Dopravní podnik Ostrava a.s.

„Dodávka 24 ks nových jednočlankových elektrobusů a 2 ks nabíjecích stanic“

VYSVĚTLENÍ, ZMĚNA NEBO DOPLNĚNÍ ZADÁVACÍ DOKUMENTACE

Vysvětlení zadávací dokumentace č. 1 ze dne 16. 9. 2020

Výkres a obrázek k požadavku 3.9.1

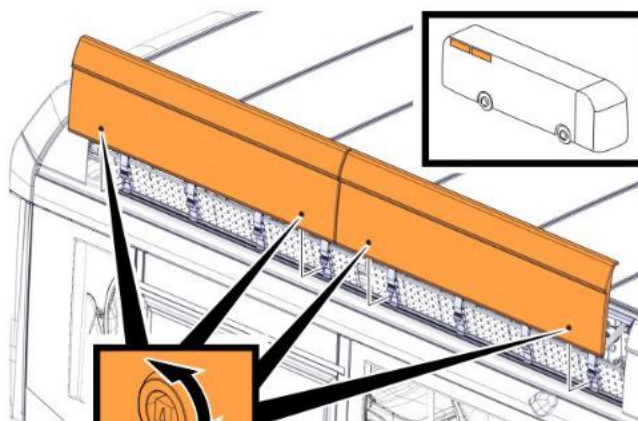
Je možno akceptovat přístup k bateriím odklopením bočních spoilerů se zajištěním?
Viz obr. níže

Bateriové boxy jsou vyměnitelné a zakryté shora. Jejich výměna/ manipulace se provádí na konci životnosti. Toto zakrytí se neodklápí nýbrž odnímá celé. Je možno akceptovat toto řešení?
viz obr. níže

Výkres a obrázek k požadavku 4.5

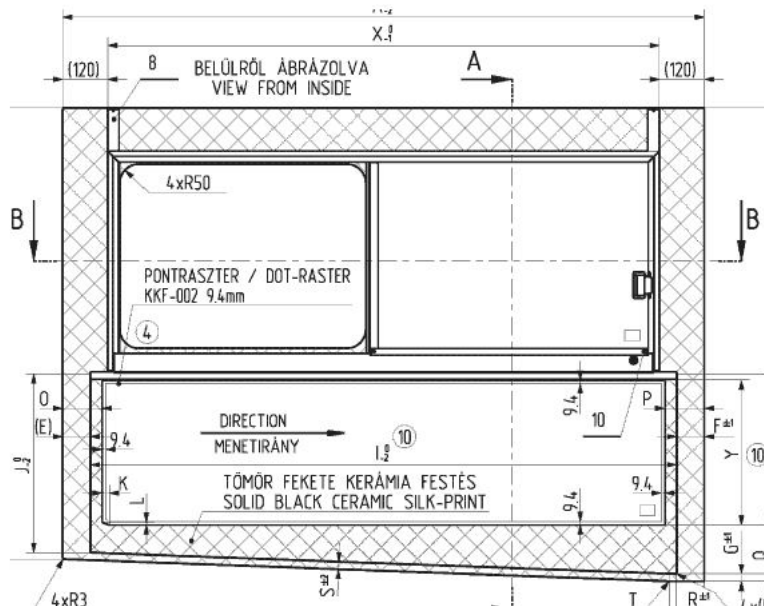
Požadavek 4.5: Je možno akceptovat otevíratelné stranová okna v provedení dle obrázku a výkresu níže?

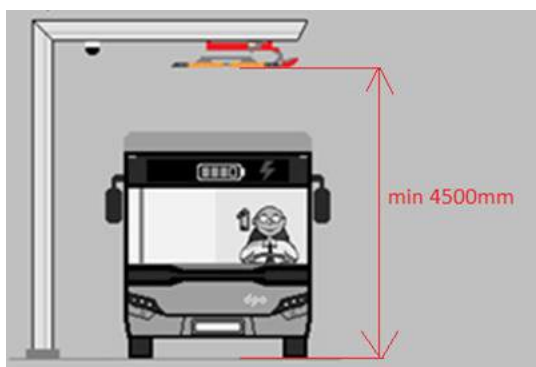
Prosíme o vyjasnění, jaký přesně systém má objednatel na mysli?

Zadavatel ponechává technické řešení sledování tolerance pro přistavování vozidel pod nabíjecí rameno na dodavateli. Toto zařízení musí elektronicky nebo mechanicky navést

přistavované vozidlo pod rameno nabíjecí stanice do tolerancemi stanovené polohy a tímto umožnit zahájení nabíjecího procesu.
